工程指示 / 要求簡箋(E.I.)

工程指示編號：EI / 1668 / 20 修改版次：-
 工程編號 : J - 837 工程名稱 : 觀塘裕民坊
 工程項目 : 幕牆 窗玉(改款拉巴)
 收件人 : 生統 / 永林 發件人 : Eric Liu 日期 : 06/04/2020

J-837
拉巴

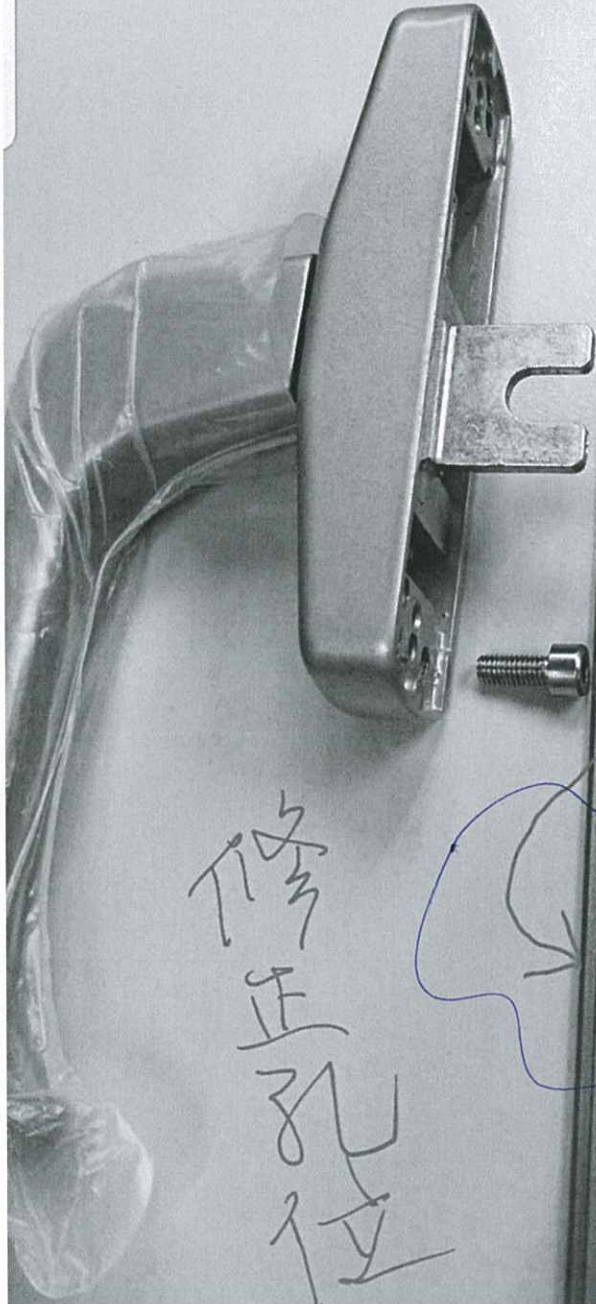
請按加工圖加工 20 支拉巴送地盤試裝
按湛哥提供建議，現時拉巴修拉手孔太邊緣，容易斷裂，現提供修正方案
先送左右各 10 支到地盤試裝，請優先處理
永林: 請按此修改加工圖
謝謝！

按此修改
